（ 仮 称 ） 八 木 沢 風 力 発 電 事 業
環 境 影 響 評 価 方 法 書

補 足 説 明 資 料

日立サステナブルエナジー株式会社

図 7 水質調査地点及び集水域

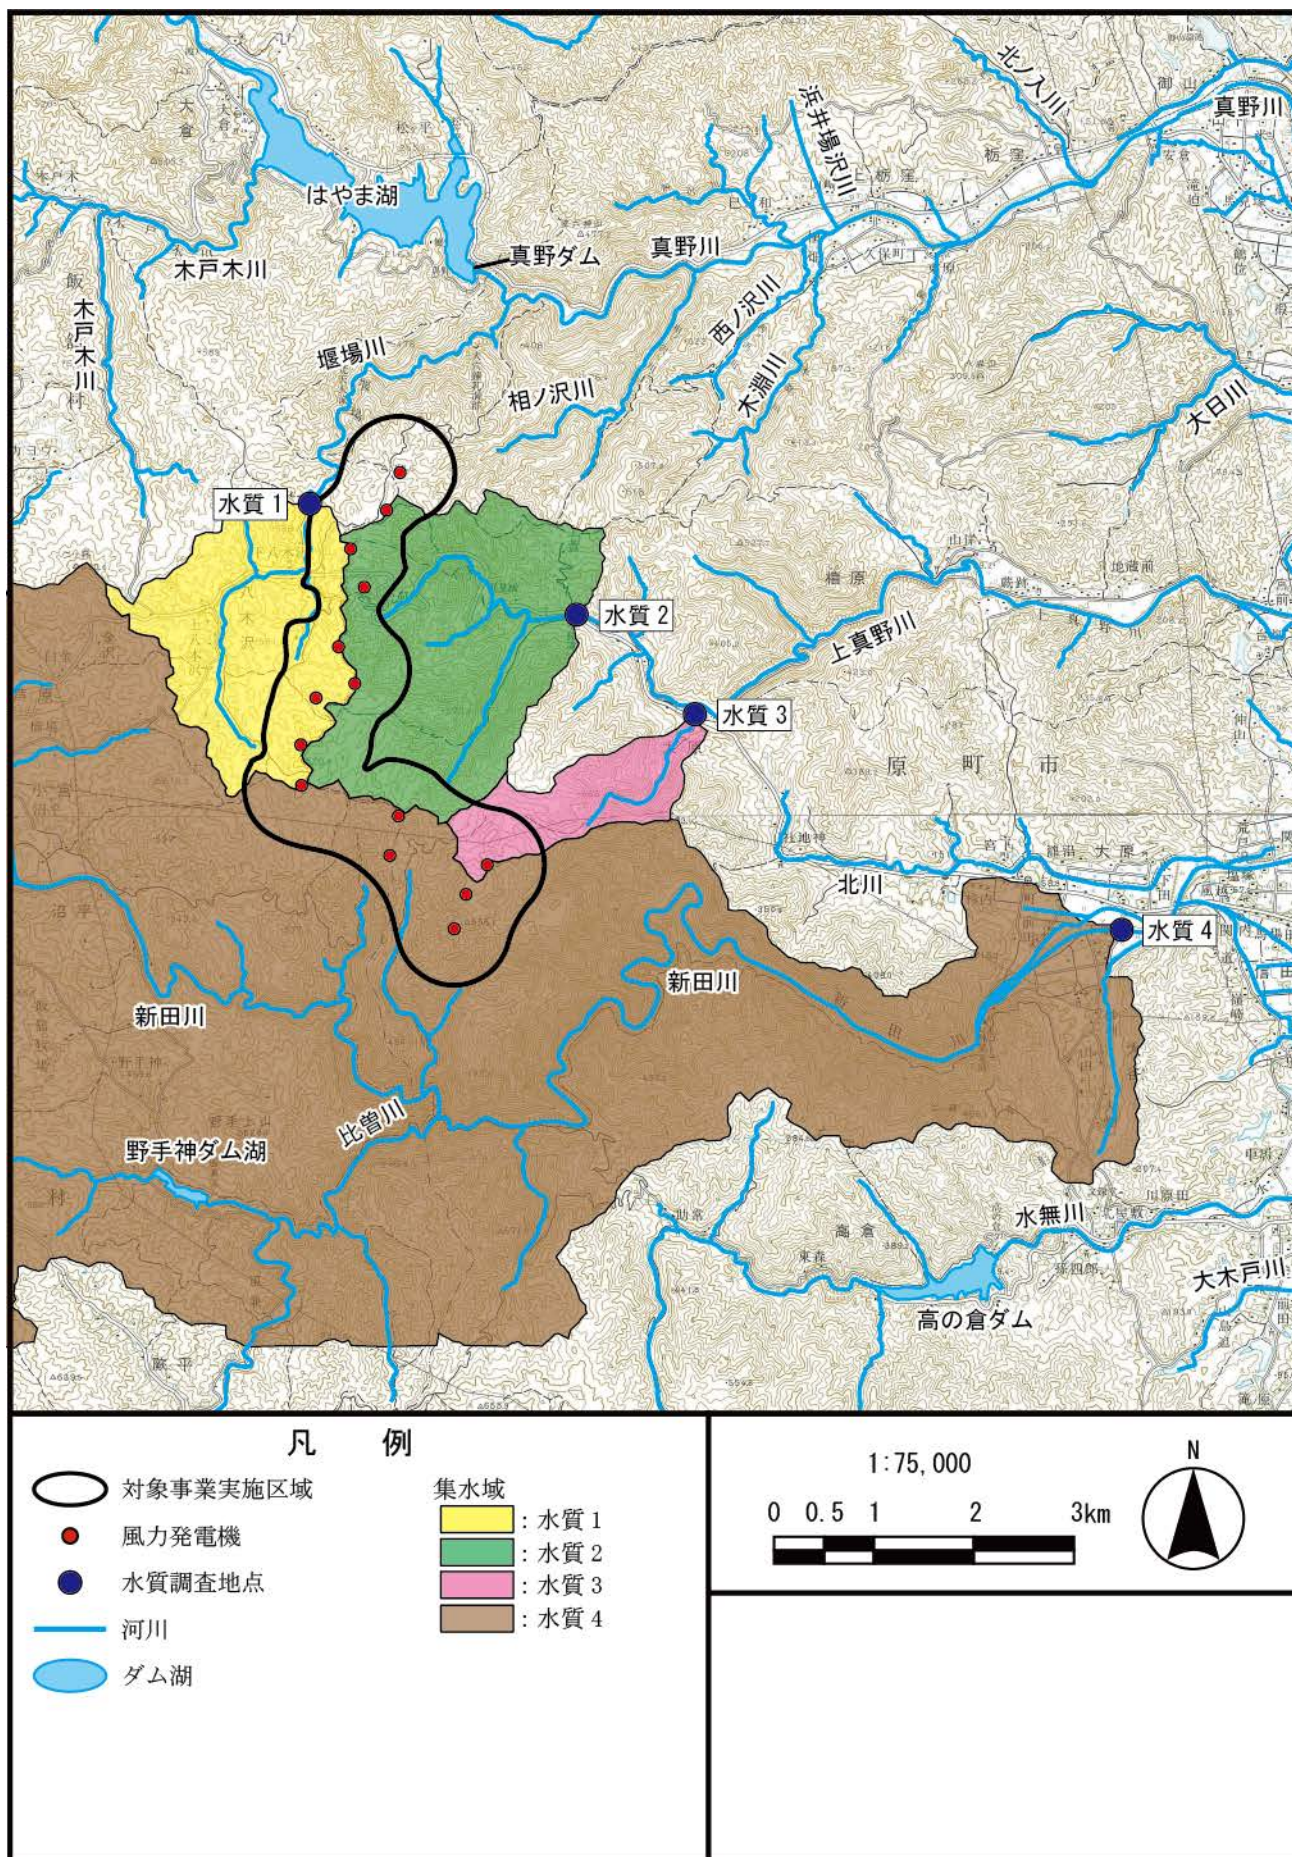
水の濁りの調査地点及び集水域について、図示してください。

水質調査地点及び集水域を図 7 に示します。

図 8 渡り鳥調査地点からの可視範囲

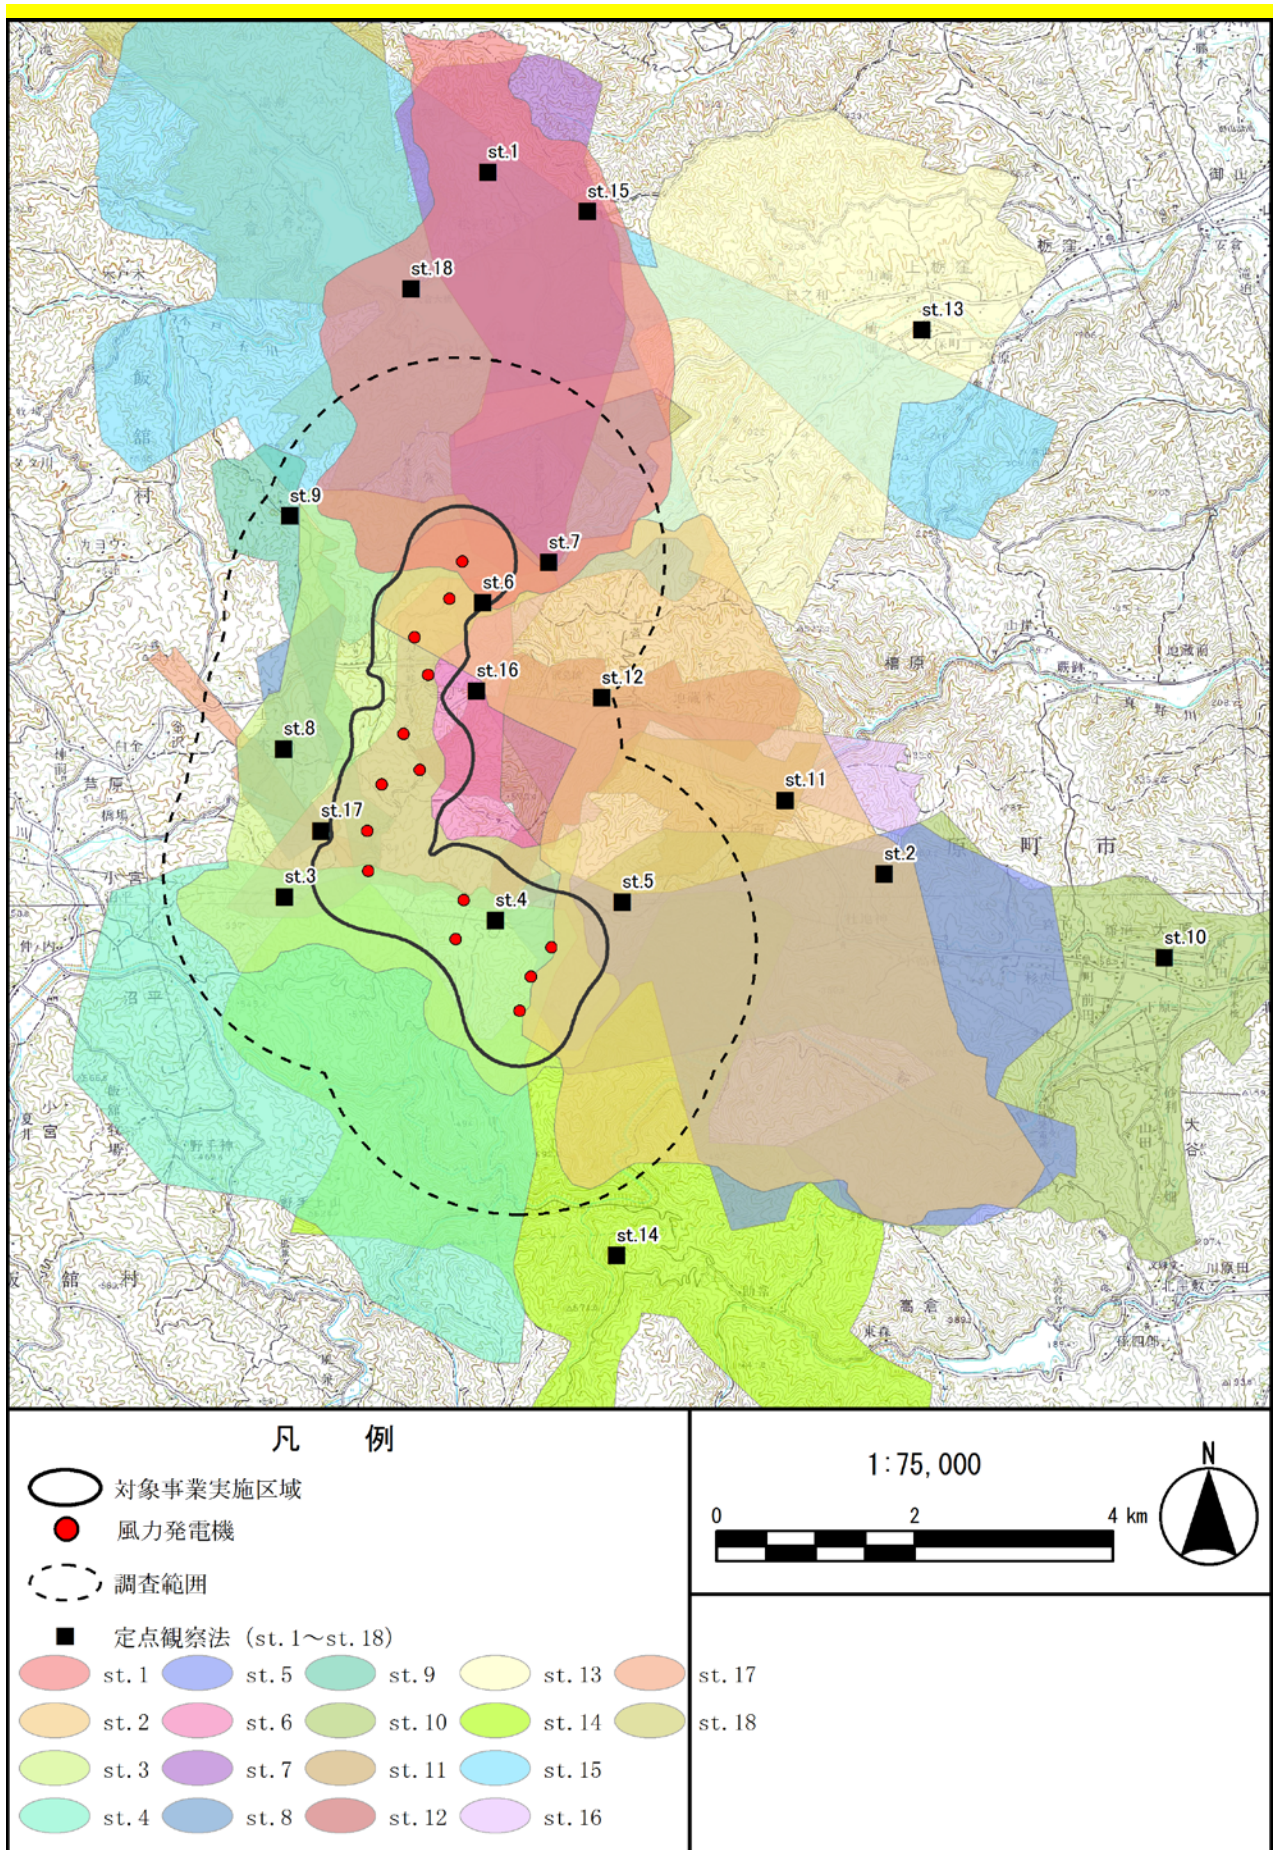
渡り鳥調査地点からの可視範囲を示してください。

渡り鳥調査地点からの可視範囲を図 8 に示します。
